DEMANDE D'AUTORISATION DE CREATION DU PROJET CIGEO

« GP1 » - EVALUATION DES DONNEES DE BASE
RETENUES POUR L'EVALUATION DE SURETE

Rapport IRSN N° 2024-00212

Rapport établi en support à l'avis IRSN/2024-00051 du 12 avril 2024

Figure 21. Coupe est-ouest réalisée dans le bloc de sismique 3D de 2010. Les horizons repères ont été surlignés par différentes couleurs par l'Andra et les ruptures nettes dans la continuité de ces horizons ont été marquées par des traits pointillés ([81], modifié)

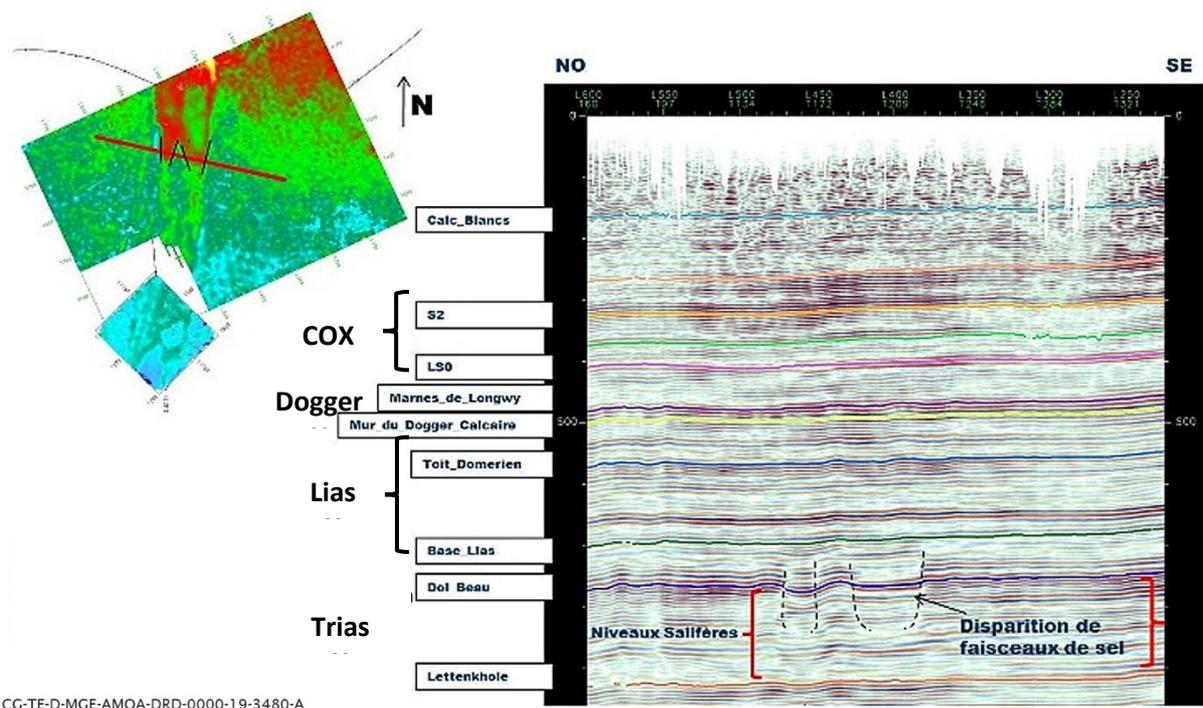
S'agissant des structures orientées N120°, l'Andra indique dans le DDAC, sur la base d'observations de terrain, que les calcaires récifaux du Bajocien sont quasiment entièrement cristallisés donc non transmissifs, ce qu'elle explique par les phénomènes intenses de diagenèse qu'ils ont subis après leur formation [116]. Concernant le prolongement en profondeur de ces anomalies sous le Bajocien sur les deux blocs de sismique 3D (1999 et 2010), l'Andra les attribuait en 2012 [19] à des anomalies liées aux vitesses sismiques plus rapides au sein des récifs. L'Andra indique, après avoir procédé à un retraitement en 2018 de la sismique 3D de la ZIOS [117], que ces anomalies restent cependant visibles [118]. L'IRSN estime sur cette base qu'il ne peut être exclu que celles-ci correspondent à des failles mineures affectant les terrains sous-jacents au Bajocien inférieur, mais que l'observation d'une recristallisation des corps récifaux du Bajocien est en faveur d'une absence de circulation préférentielle des eaux souterraines dans l'axe de ces structures. L'IRSN estime enfin, étant donné que le principal horizon producteur du Dogger se situe au niveau du Bathonien supérieur (cf. chapitre 5.4.1), soit bien au-dessus du Bajocien inférieur, qu'une éventuelle fracturation drainante associée à cette anomalie le cas échéant ne modifierait pas les trajectoires et vitesses de radionucléides entre le COX et les exutoires du Dogger. **Aussi, ces structures N120° peuvent être considérées comme sans impact sur la sûreté de Cigéo.**

retraitement, à l'absence d'anomalie au sein du COX dans le nord de la ZIOS, et plus généralement au-dessus des Marnes de Longwy (Dogger ; cf. Figure 2). L'IRSN confirme qu'il n'est plus clairement identifié de « zone affaissée » au niveau du COX sur la sismique 3D, mais constate pour sa part, ainsi qu'illustré sur la Figure 21, qu'à l'issue du travail de retraitement sismique réalisé par l'Andra, des anomalies restent visibles au-dessus des structures du Trias au moins jusqu'au sommet du Lias. Or, l'IRSN rappelle que les analyses issues des méthodes sismiques⁴⁰ ne permettent pas de conclure définitivement à l'absence de structure dans la roche hôte et doivent être corroborées par une reconnaissance directe à l'aplomb des structures ciblées, ce qui avait donné lieu à l'engagement 2017-E-08 précité. L'IRSN souligne en outre que, si les vallées de la Bureau et de l'Ormançon (Figure 1) peuvent être à l'origine d'altérations en surface et donc de vitesses sismiques singulières nécessitant des corrections sur le bloc sismique, l'orientation nord-sud de ces vallées peut également être un indice de présence de structures tectoniques ayant guidé les cours d'eau. **L'IRSN estime donc qu'il subsiste une incertitude sur la couche géologique jusqu'à laquelle ces structures nord-sud se sont propagées. De plus, ainsi qu'indiqué dans à l'issue de l'examen du dossier « Etudes remises depuis 2009 » [19], ces structures tectoniques profondes, même si elles ne se sont pas propagées de manière franche au-dessus du Lias, pourraient se matérialiser dans le COX par une déformation des couches (flexures) et/ou un endommagement de la roche et, le cas échéant, pourrait nécessiter dans les deux cas d'adapter l'architecture de l'installation souterraine de stockage.**

Figure 30. Représentation schématique de la zone endommagée autour des ouvrages dans l’UA et correspondance hydraulique avec l’EDZ et la zone perturbée [181]. R : rayon de l’ouvrage excavé.

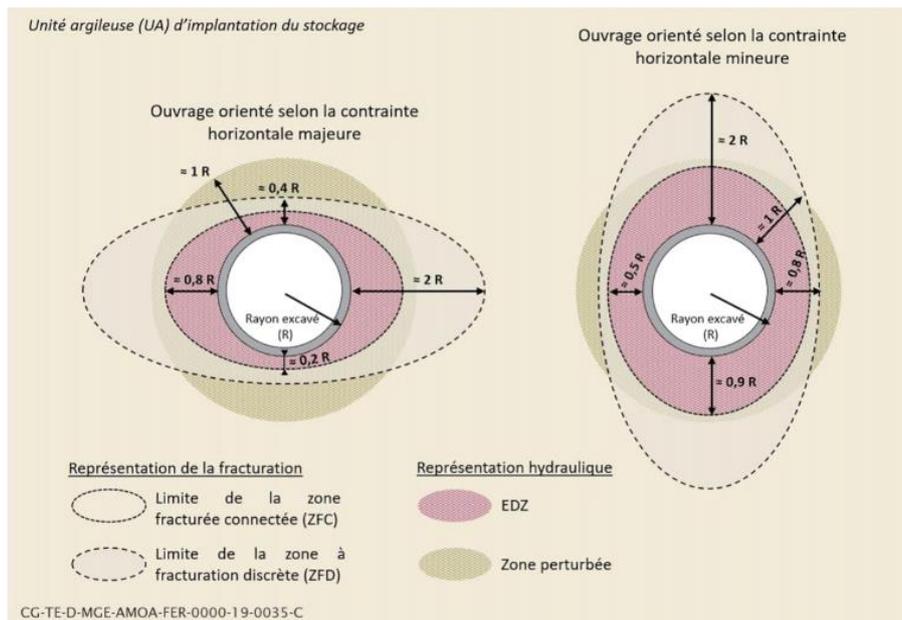
La Figure 30 illustre les limites d'extension des ZFC, ZFD, EDZ et de zone perturbée finalement retenues par l'Andra et fait le lien avec la représentation hydraulique dans l'UA. L'IRSN souligne que ces extensions de zones endommagées (Figure 31) sont issues d'observations faites au LSMHM et qu'elles résultent donc des contraintes naturelles et de la résistance de la roche à 490 m de profondeur. Or, le chapitre 5.1.1 du présent rapport souligne une variabilité de ces contraintes naturelles selon les couches du COX, qui pourrait conduire à de légères différences de comportement mécanique à l'échelle de Cigéo par rapport aux observations faites au LSMHM. Cette remarque vient à l'appui de la conclusion de l'IRSN relative au programme de reconnaissance à l'avancement indiquée au chapitre 5.1.4 du présent rapport.
